園外活動箇所対策必要箇所位置図

記入機関	大野市
------	-----

保育施設名	あかね保育園
合同点検実施日	令和元年7月8日
対策必要箇所数	1箇所

園外活動箇所対策必要箇所位置図

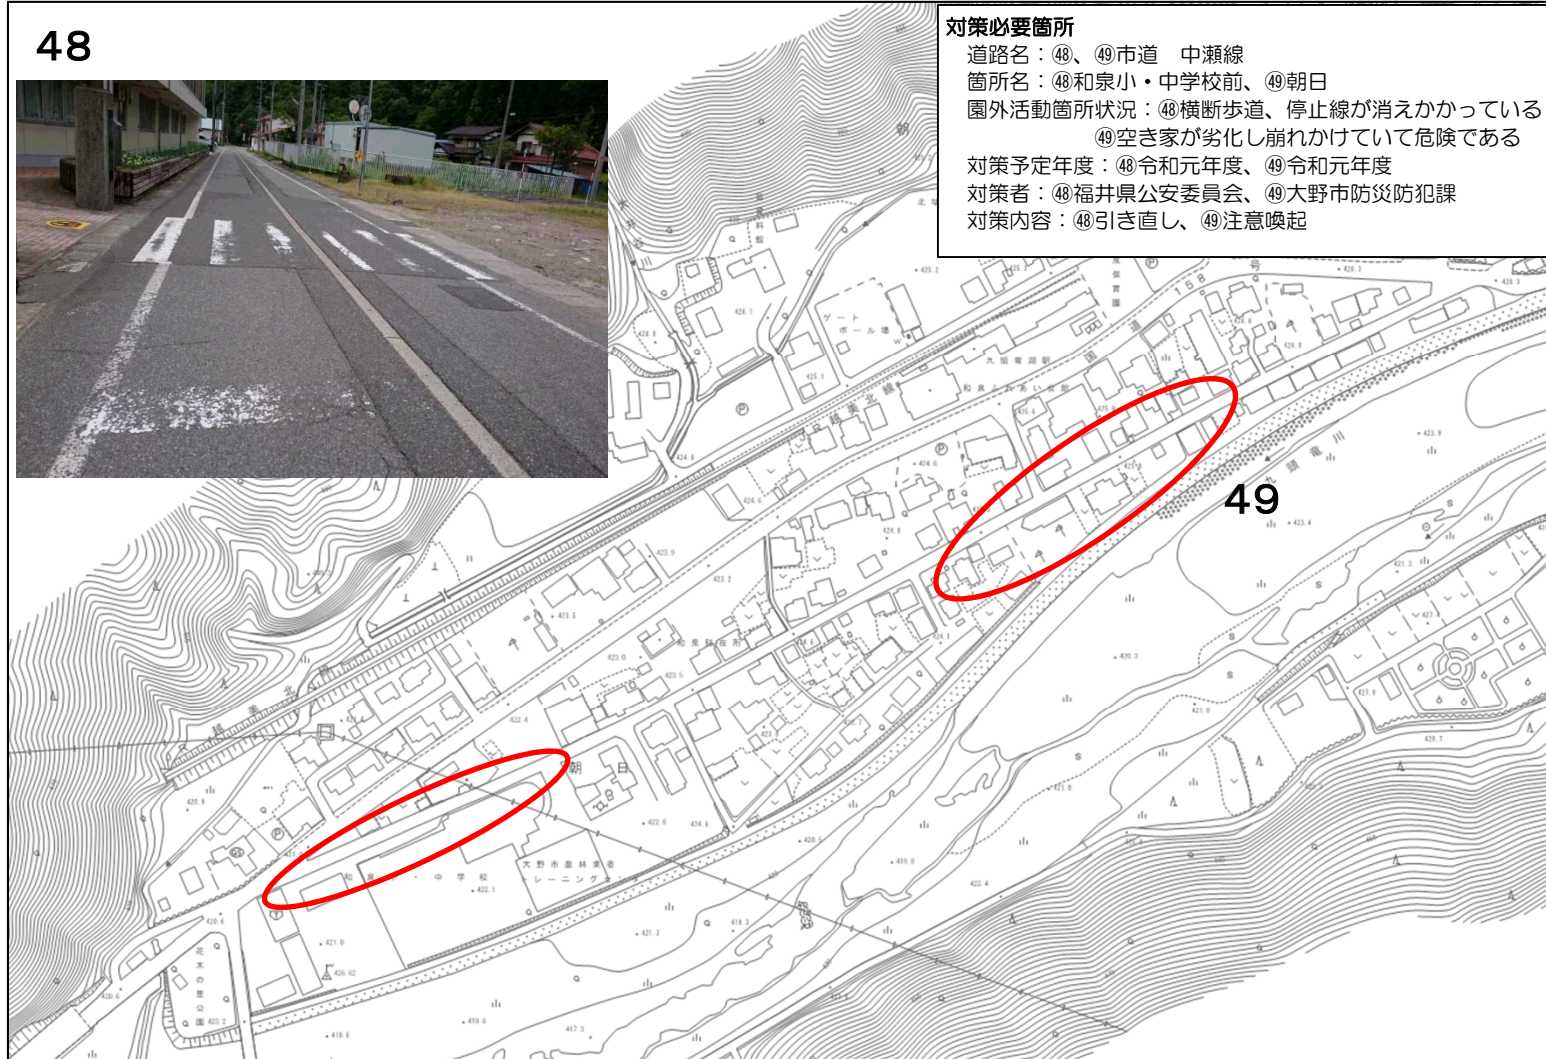
対策必要箇所
 道路名：④⑧、④⑨市道 中瀬線
 箇所名：④⑧和泉小・中学校前、④⑨朝日
 園外活動箇所状況：④⑧横断歩道、停止線が消えかかっている
 ④⑨空き家が劣化し崩れかけていて危険である
 対策予定年度：④⑧令和元年度、④⑨令和元年度
 対策者：④⑧福井県公安委員会、④⑨大野市防災防犯課
 対策内容：④⑧引き直し、④⑨注意喚起

園外活動箇所対策必要箇所位置図

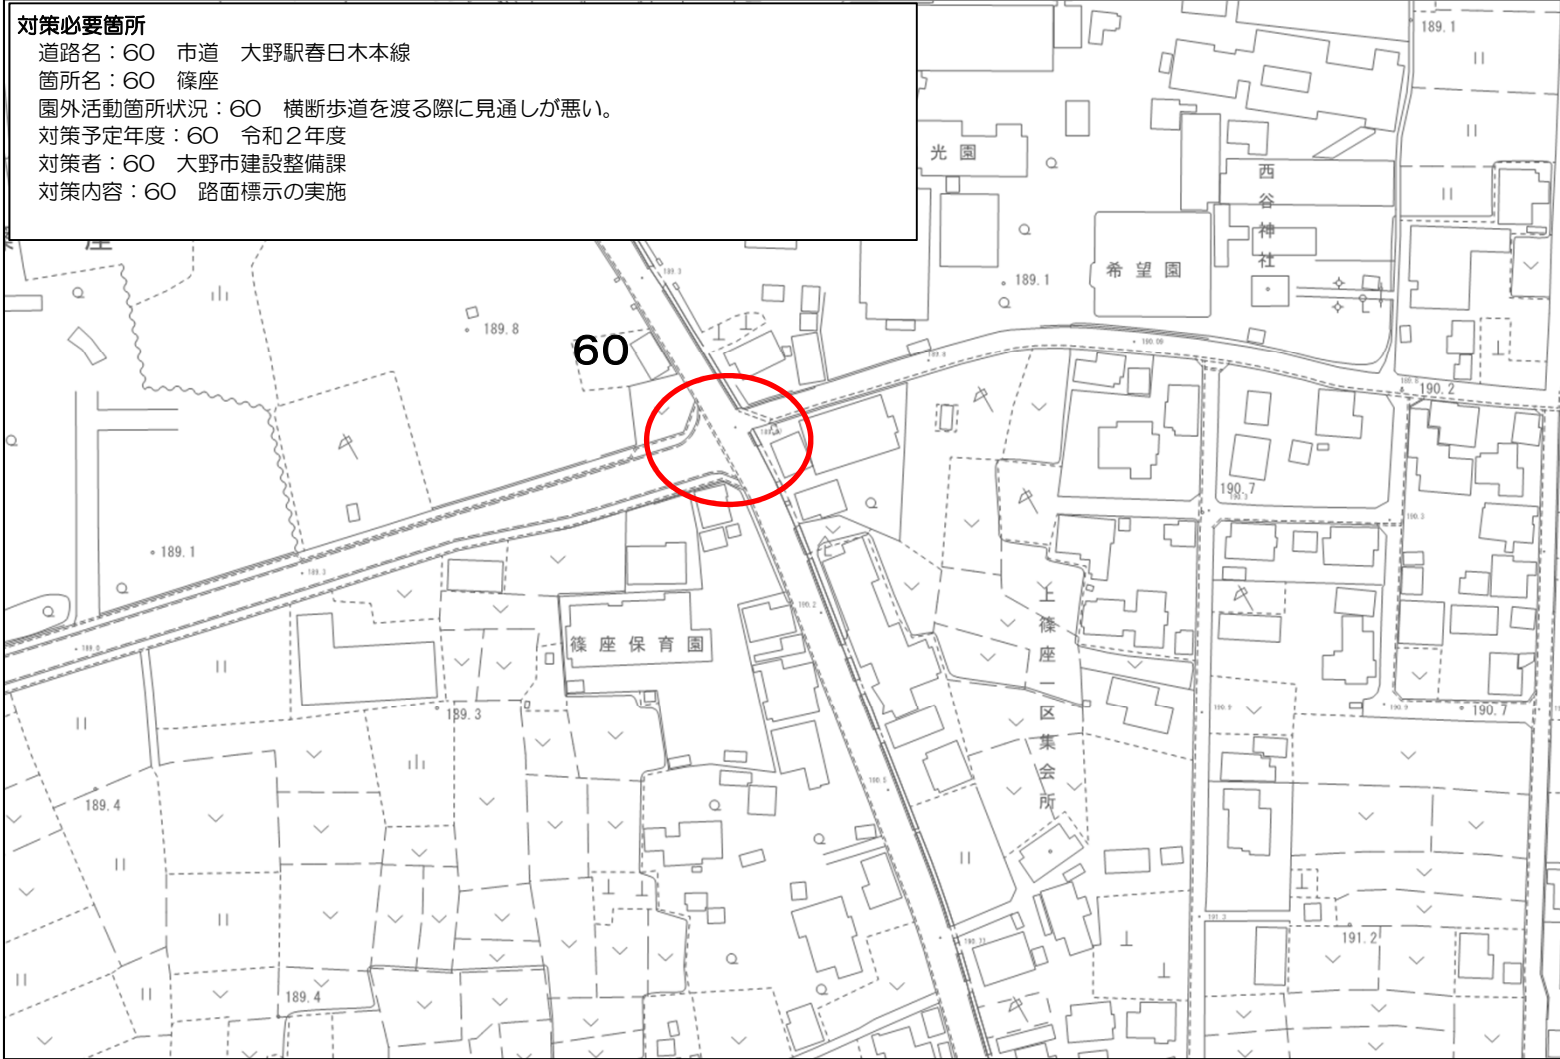
対策必要箇所
道路名：60 市道 大野駅春日本線
箇所名：60 篠座
園外活動箇所状況：60 横断歩道を渡る際に見通しが悪い。
対策予定年度：60 令和2年度
対策者：60 大野市建設整備課
対策内容：60 路面標示の実施
